AMENAGEMENTS URBAINS DANS LE VALLON ST-ROMAN

COMMUNE DE ROQUEBRUNE CAP-MARTIN (06)

DOSSIER DE DEMANDE DE DEROGATION POUR LA DESTRUCTION / LA PERTURBATION
INTENTIONNELLE D'HABITATS ET DE SPECIMENS D'ESPECES ANIMALES PROTEGEES

Mémoire-réponses aux remarques et questions du Groupe d'experts régional

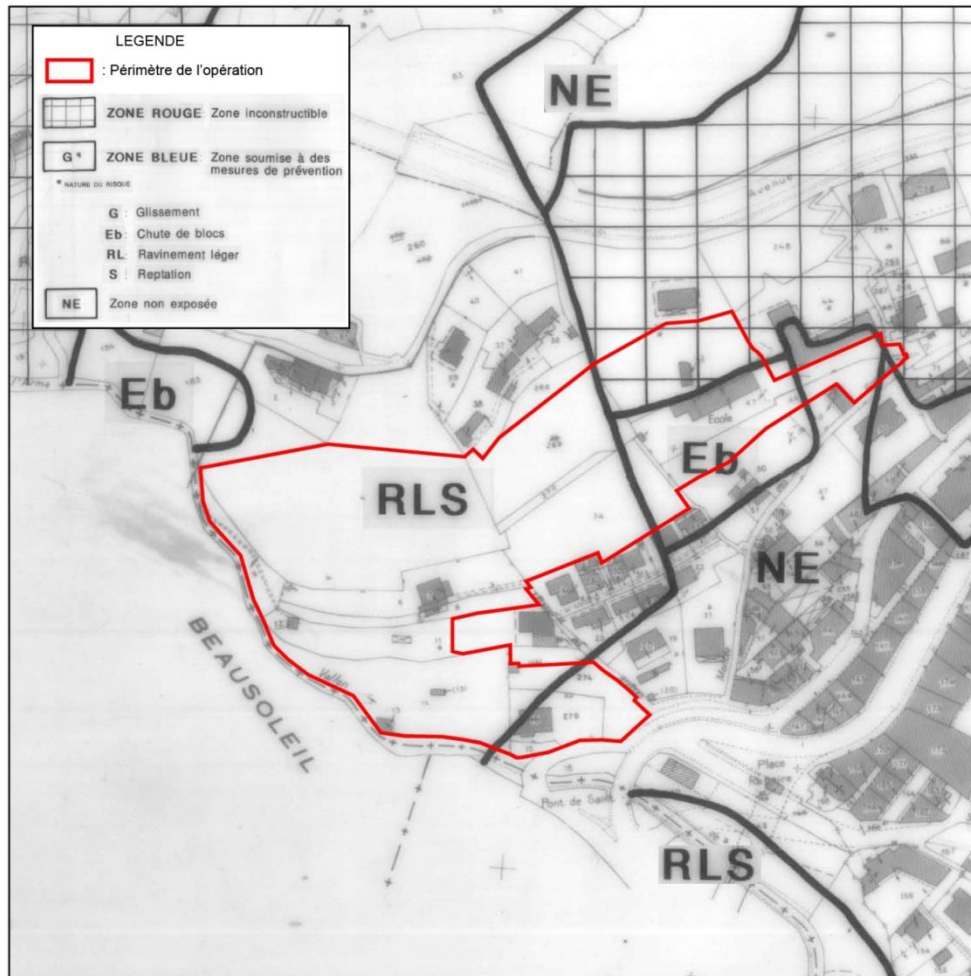
La réalisation du projet dans une zone encaissée, soumise au risque de ravinement et à l'aval de pentes et falaises ne risque-t-elle pas d'entraîner de futurs aménagements de protection des biens et personnes qui ne sont pas intégrés au projet ?

A. Contraintes géotechniques du site

La zone d'étude est située dans un secteur à risques naturels et géotechniques :

- retrait-gonflement des sols argileux,
- ravinement,
- reptation,
- chutes de blocs,
- glissement,
- sismique (zone 4 de sismicité moyenne),

ce qui induit des contraintes pour les règles de construction.

Figure 1 : Cartographie des formations végétales le long du linéament souterrain du ruisseau de St-Roman, depuis le parking jusqu'à la mer.

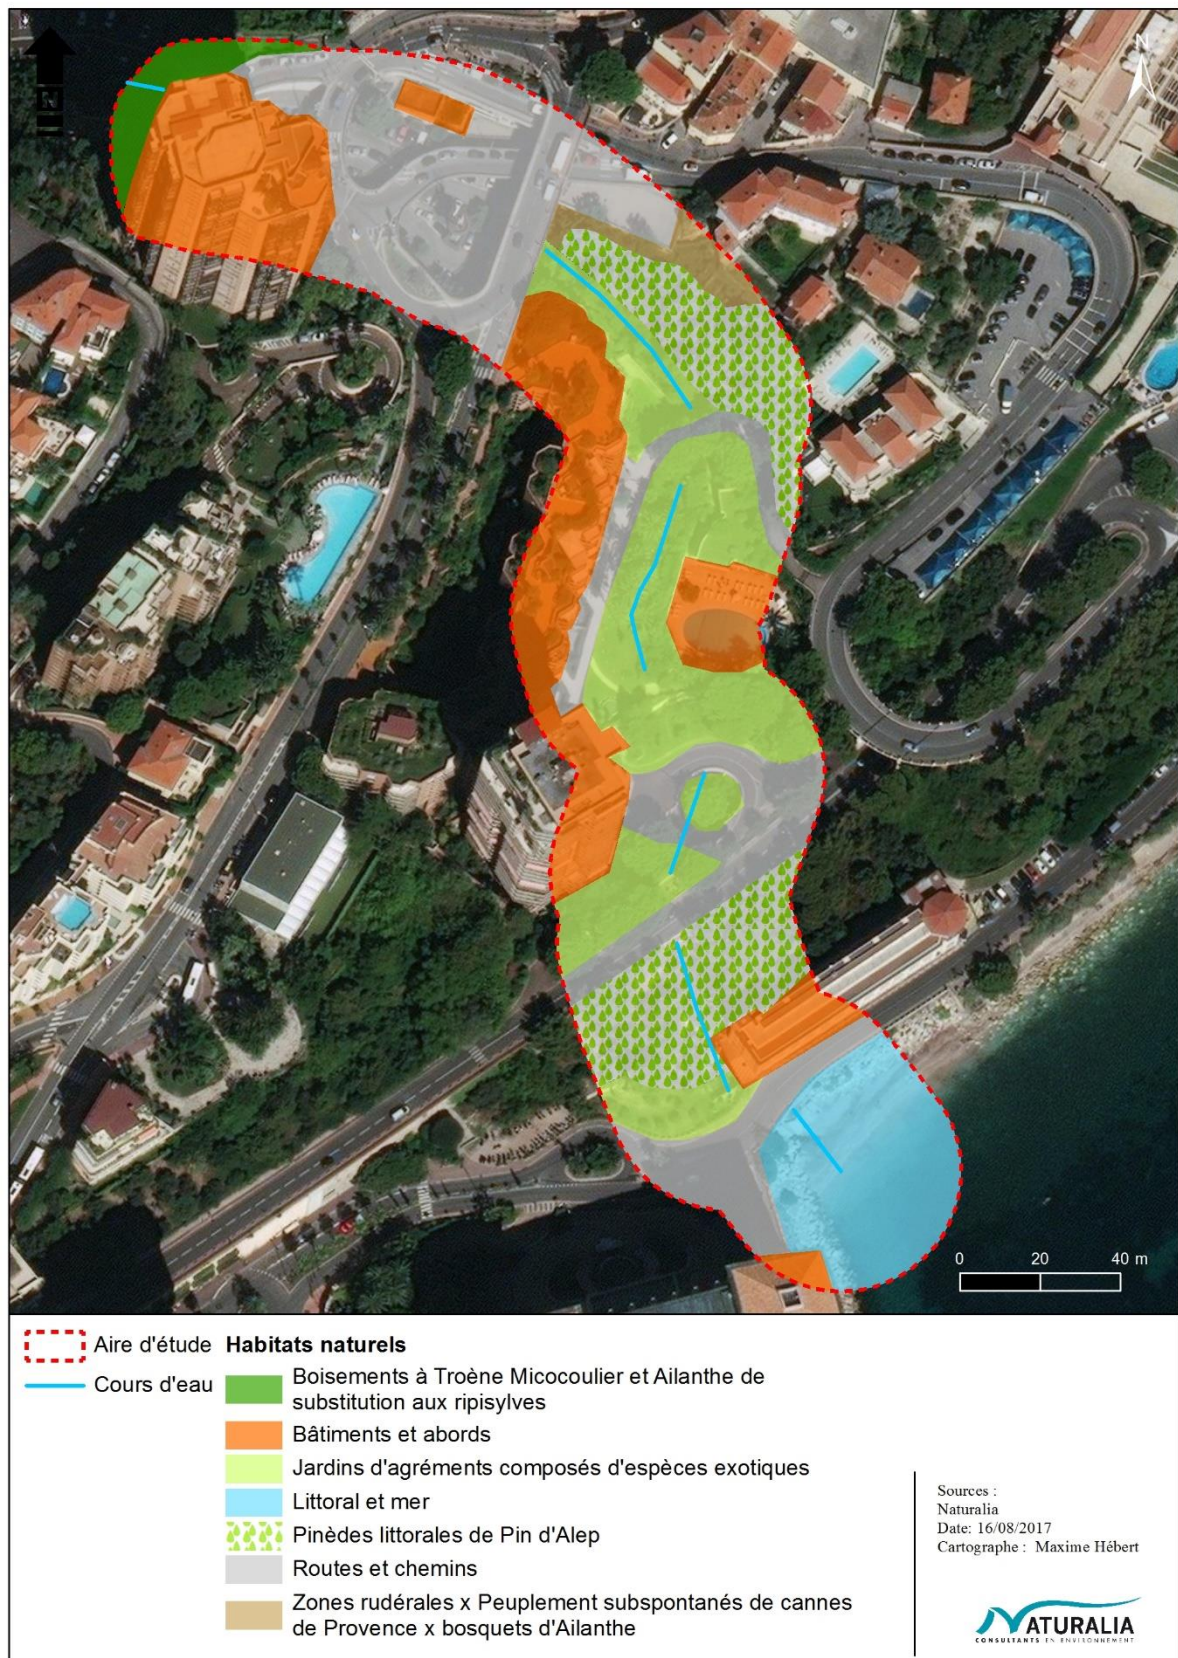
L'inventaire de la flore ne porte pas sur le vallon bien qu'il représente l'une des dernières continuités écologiques dans le bassin versant du Mont-Agel voire la seule,

Les inventaires faune réalisés par le bureau d'études ont mis en évidence une espèce d'amphibien protégé, le Spélerpès de Strinati *Hydromantes strinatii*. Les autres espèces ne présentent pas d'enjeux forts, - la fonctionnalité de corridor écologique du Vallon Saint Roman, justifiant le zonage Natura 2000 et reconnu par le dossier, est largement sous-évaluée.

Le vallon de St-Roman fait certes partie intégrante de la ZSC « Corniches de la Riviera » mais son rôle de « corridor écologique » est aujourd'hui très réduit car il ne permet pas une continuité avec d'autres milieux naturels ou semi naturels plus au sud (fig. 1). En aval du parking, le ruisseau est en effet canalisé dans le réseau souterrain des eaux pluviales et ne ressurgit plus à l'air libre. Il se présente donc plus comme une impasse, dans laquelle quelques espèces trouvent encore refuge, que comme un continuum ou un vecteur de déplacement pour des espèces entre un point et un autre.

L'inventaire de la flore et de la faune s'est concentré sur une aire d'étude principale qui englobe les emprises principales du projet d'aménagement. Le vallon (et le ruisseau) n'a pas fait l'objet de relevés circonstanciés car aucuns travaux n'y étaient envisagés. Il a toutefois été intégré dans une aire d'étude élargie, notamment pour prendre en compte les fonctionnalités animales. Je rappelle ici que le ruisseau et ses berges ne sont en aucun cas inclus dans les emprises projet et seul un point de rejet des eaux de ruissellement traitées sera construit en bordure du cours d'eau (tranchée d'un mètre de large pour une canalisation de 7 cm), à l'écart de la seule station de *Symphytum bulbosum*.
